## Dodatek č. 1 ke Smlouvě o dílo

Oblastní nemocnice Náchod – Stavebně udržovací práce pavilonu D a přesunutí přístroje magnetické rezonance – formou Design & Build

## ZL 1

### Dodatečná úprava dispozice ovladovny MR včetně přípravy pacientů

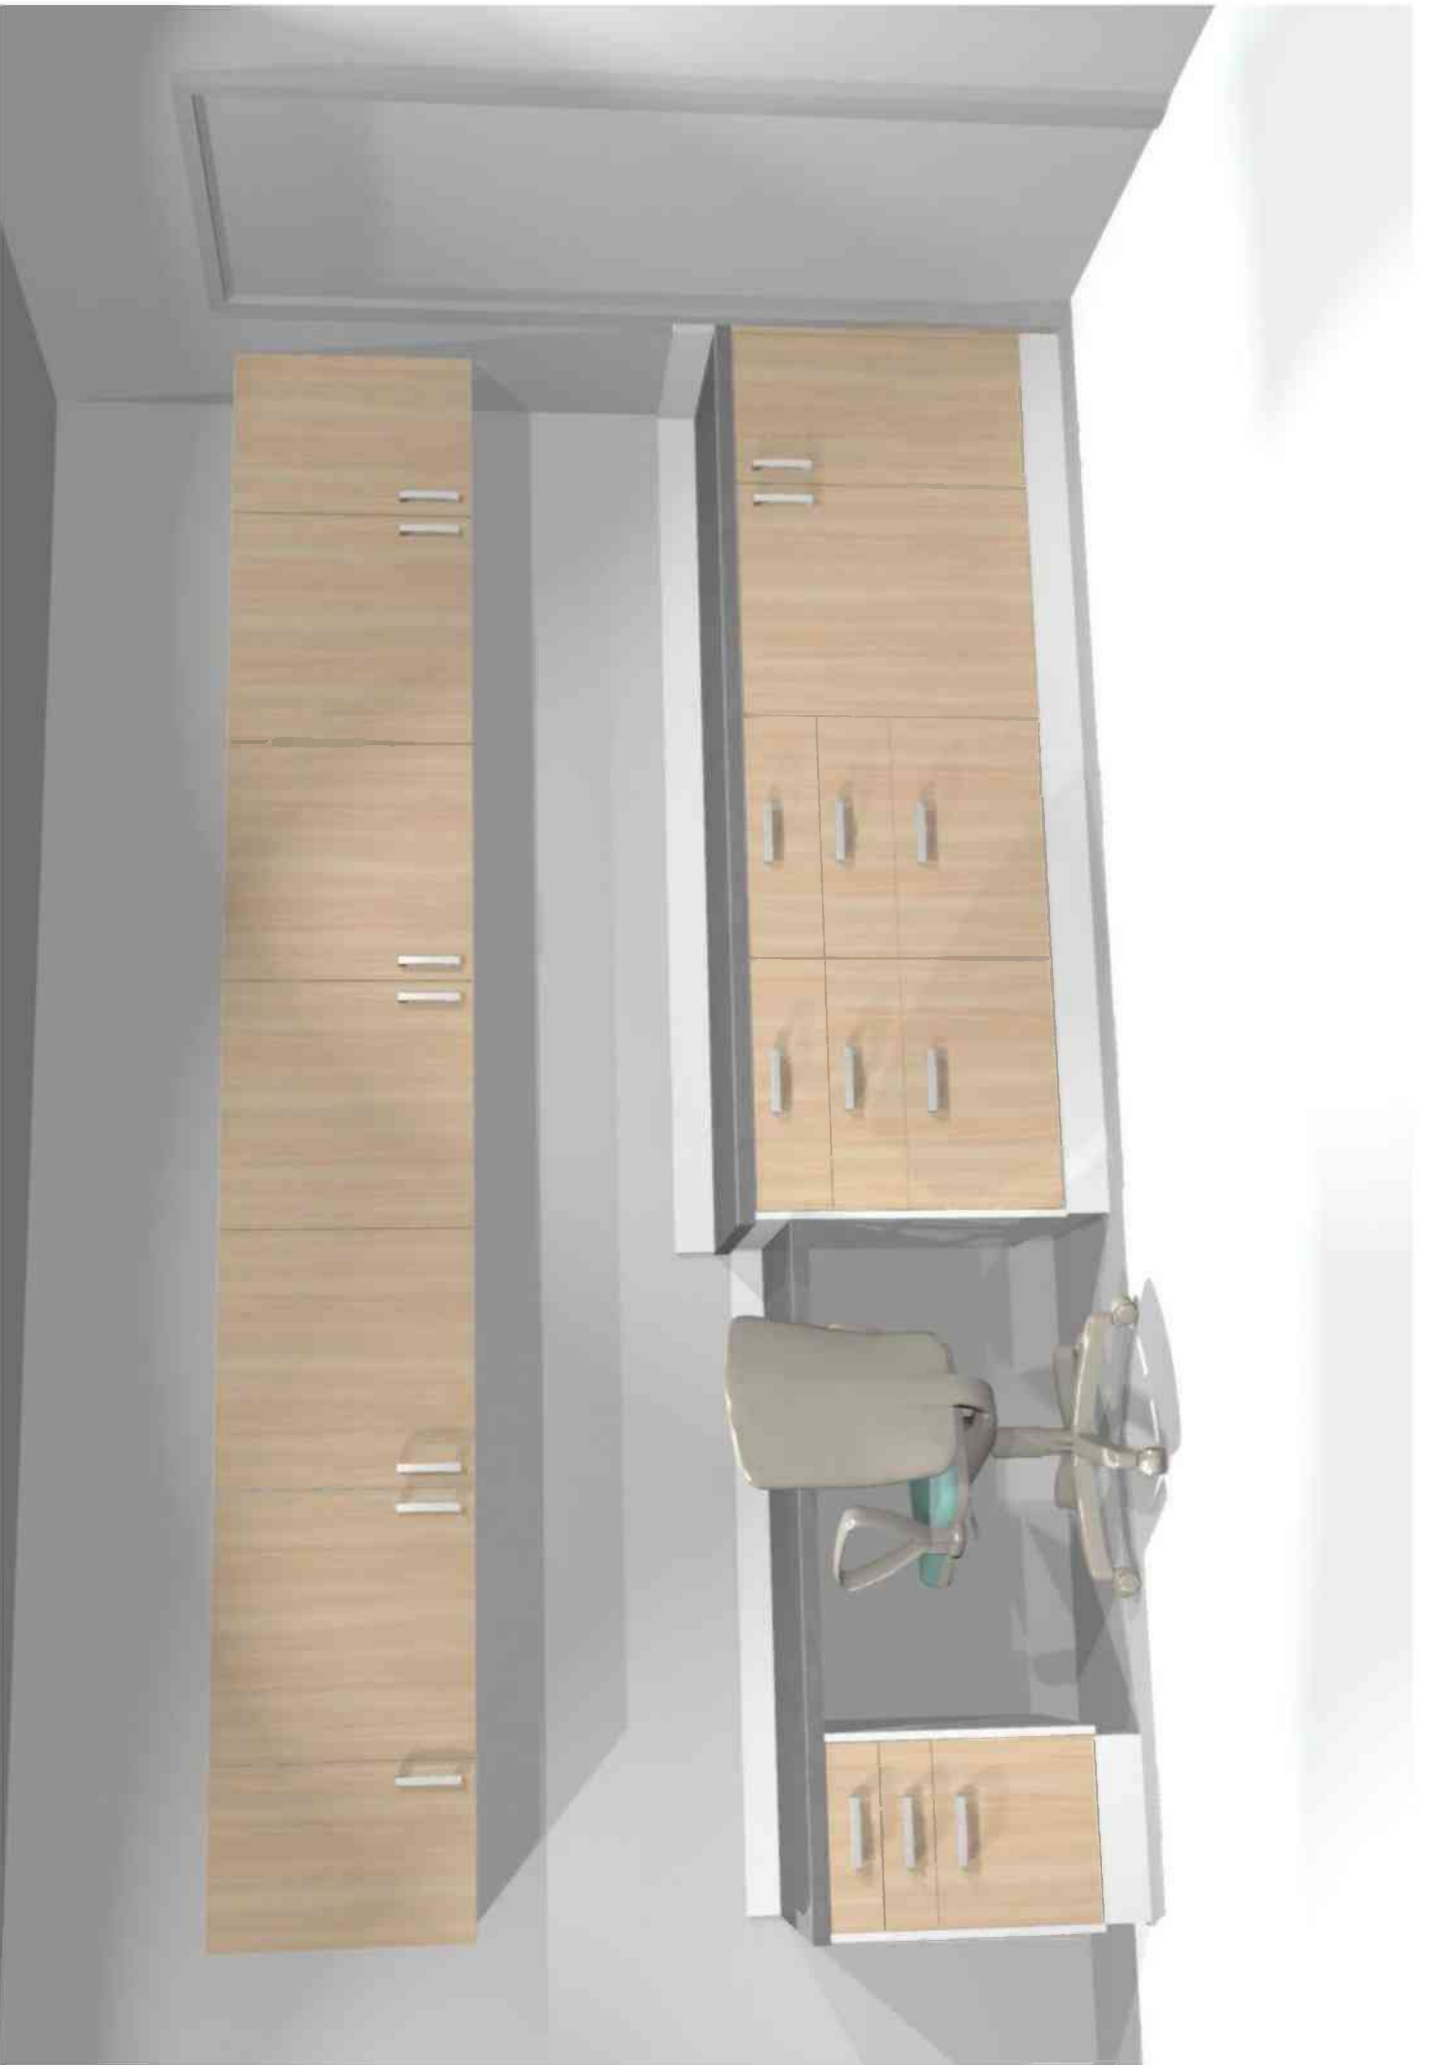
**1.2 Popis nového řešení:**  
 Na základě požadavku od uživatele a investora, po vyzkoušení provozu pracoviště MR, bude dodatečně provedeno rozdělení místnosti sádkartonovou příčkou na dva samostatné celky na ovladovnu a popisovnu propojenou posuvnými dveřmi ve stavebním pouzdru.  
 Dále bude zhotovena do místnosti přípravy pacientů nová kuchyňská linka s pracovním místem dle požadavku uživatele - viz vizualizace v příloze tohoto ZL.
